Dodatek č. 7 ke Smlouvě o dílo

Shora uvedené smluvní strany se dohodly na uzavření dodatku č. 7 (dále jen „dodatek“) ke Smlouvě o dílo ze dne 18. 7. 2019, ve znění dodatku č. 1, dodatku č. 2, dodatku č. 3, dodatku č. 4, dodatku č. 5 a dodatku č. 6, která byla uzavřena se zhotovitelem jako vybraným dodavatelem veřejné zakázky nazvané **Výstavba konsolidovaných laboratoří a Transfúzního oddělení v Oblastní nemocnici Trutnov a. s. III.** (dále jen „veřejná zakázka“).

VÝSTAVBA KONSOLIDOVANÝCH LABORATOŘÍ A TRANSFÚZNÍHO ODD. V OBLASTNÍ
NEMOCNICI TRUTNOV a.s. - 2.ETAPA OKB

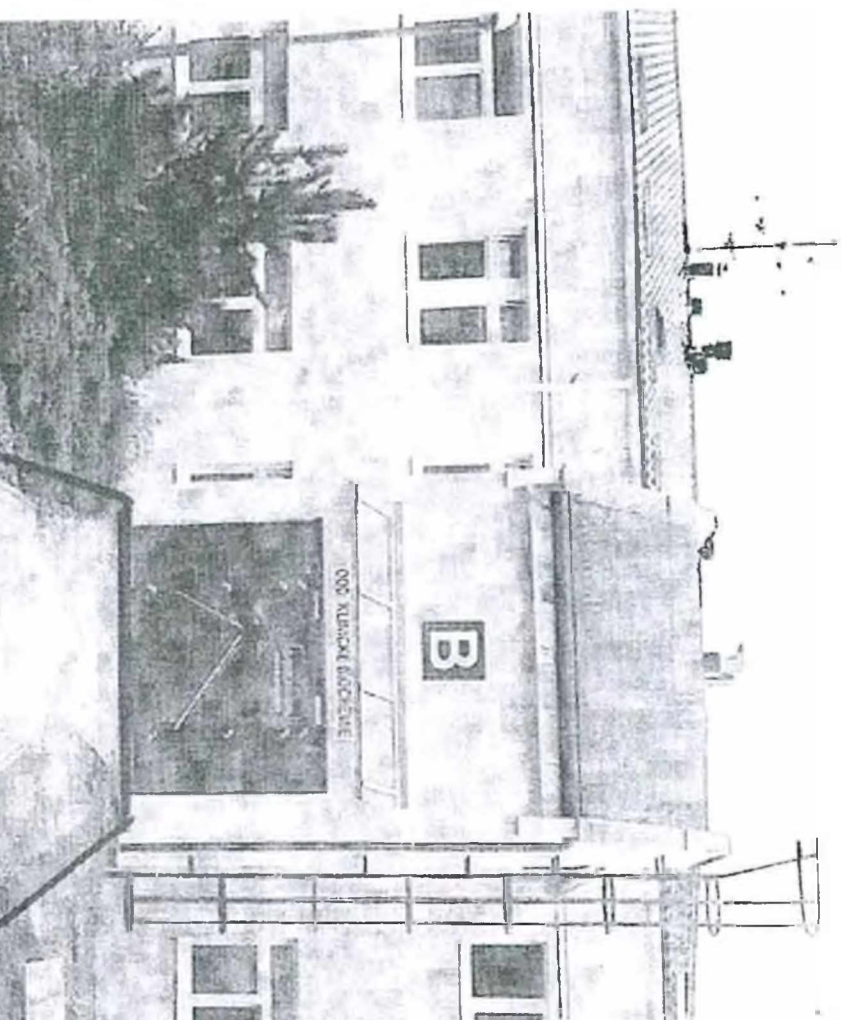
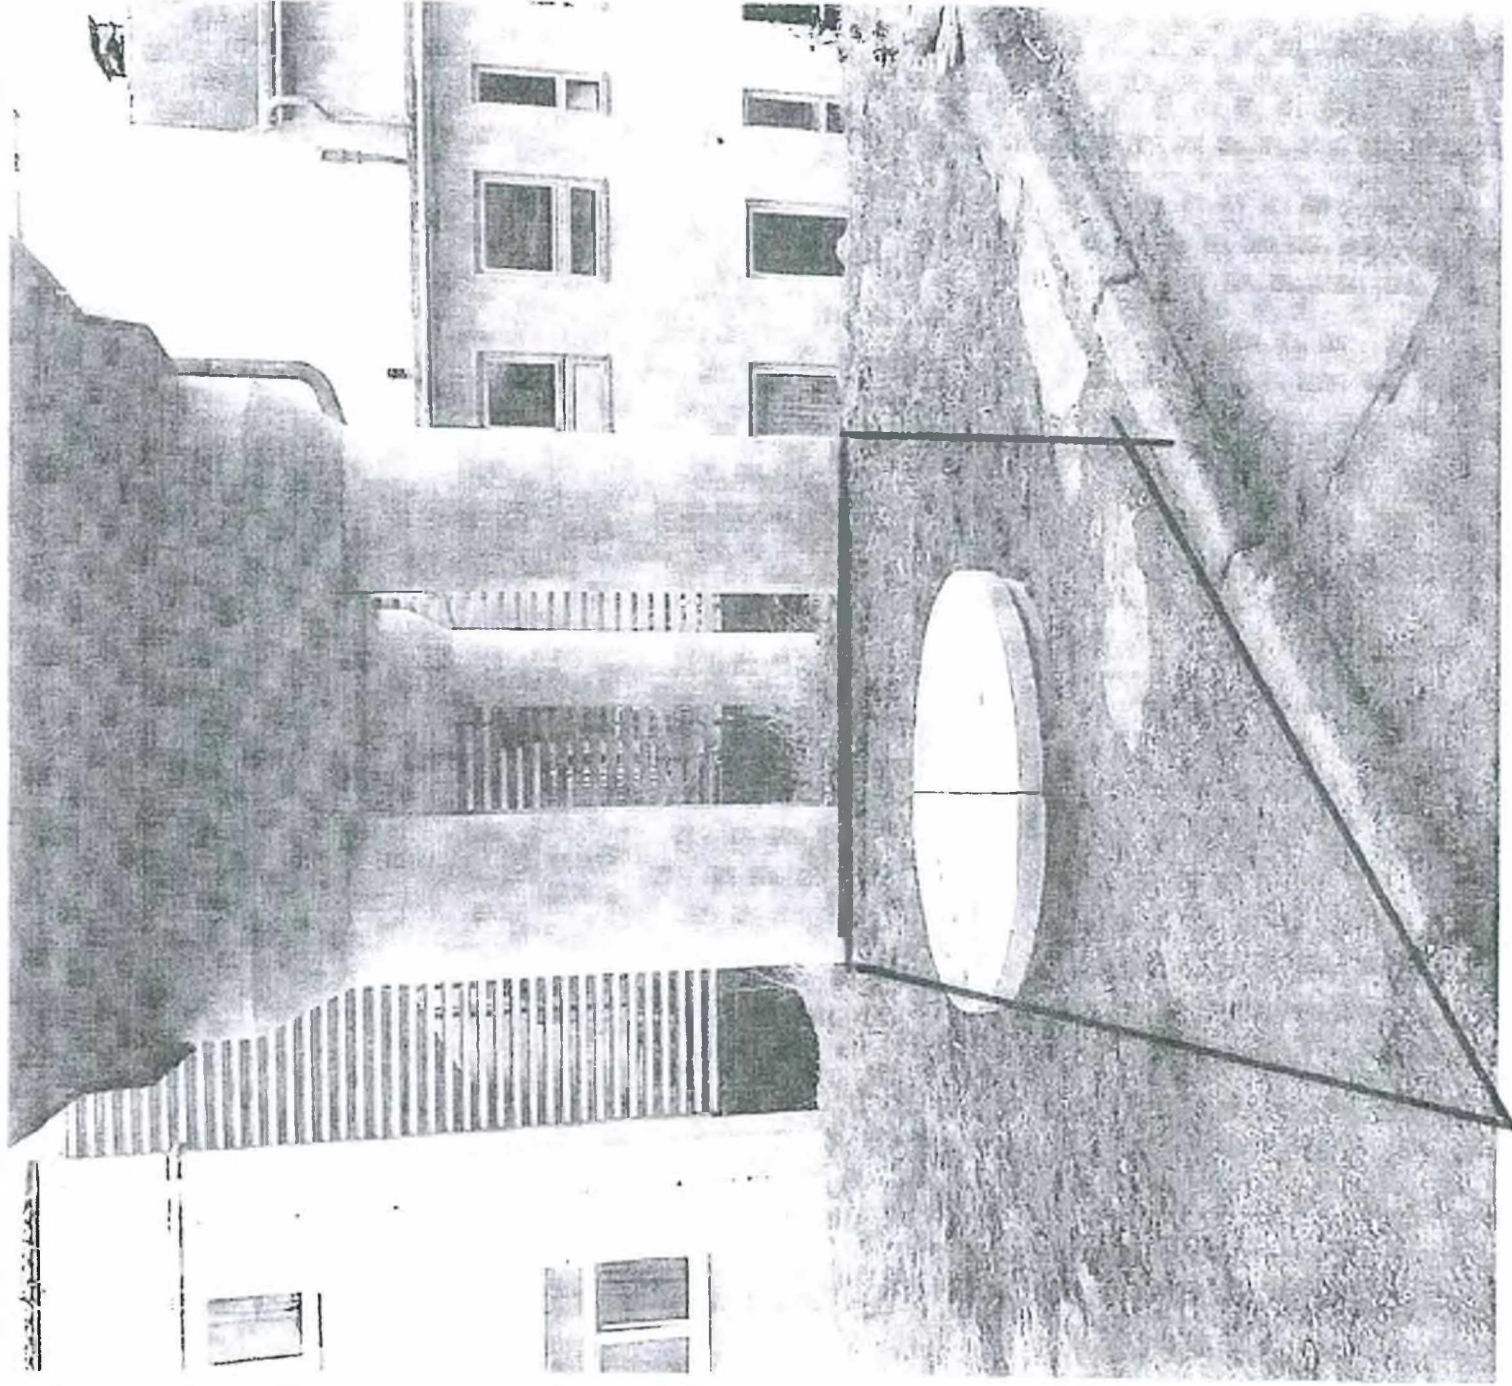
Změna se týká: vícepráce nad rámec smluvního rozpočtu. Jedná se o dodatečně požadované práce na zpevněných plochách přístupového chodníku k jižnímu vchodu a vybudování pochůzně zpevněné plochy v prostoru pod spojovacím mostem. CN zhotovitele je přílohou č. 1, která je nedílnou součástí tohoto změnového listu.

2) Zpravená místa (puknutí) se včlen z.č. 1. a 2.
pro řešení po vložení odpadů (ČK 15)
cca 17 m² , 24 v. uť v p. 17
při použití maskování (dřevky)
2 ekv. U

ŘEZ CH-CH

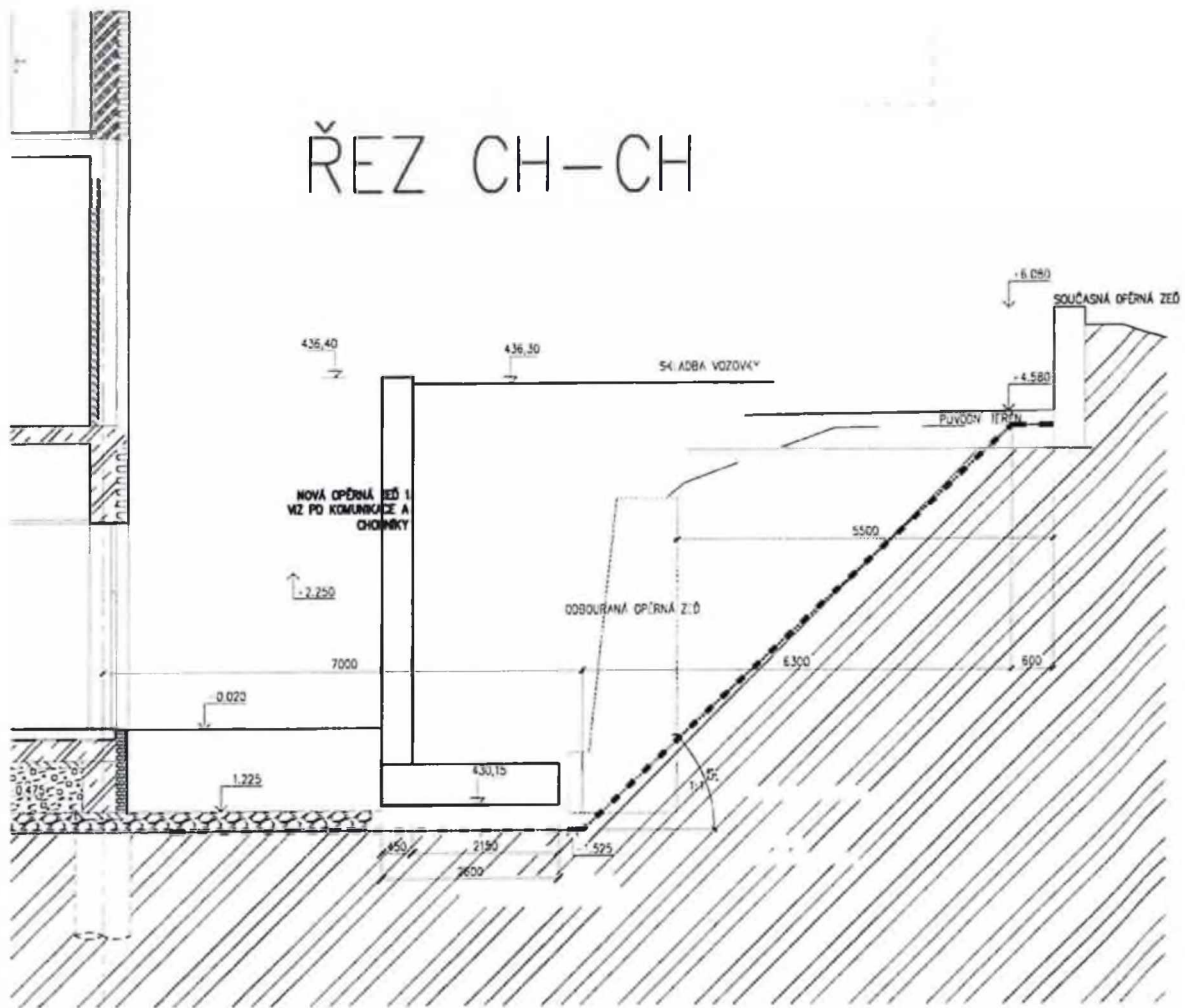
Změna se týká: vícepráce nad rámec smluvního rozpočtu. Jedná se o dodatečně požadovanou realizaci záporové stěny z důvodů rizika sesuvu zeminy do staveniště.

TABULKA ZÁPOR
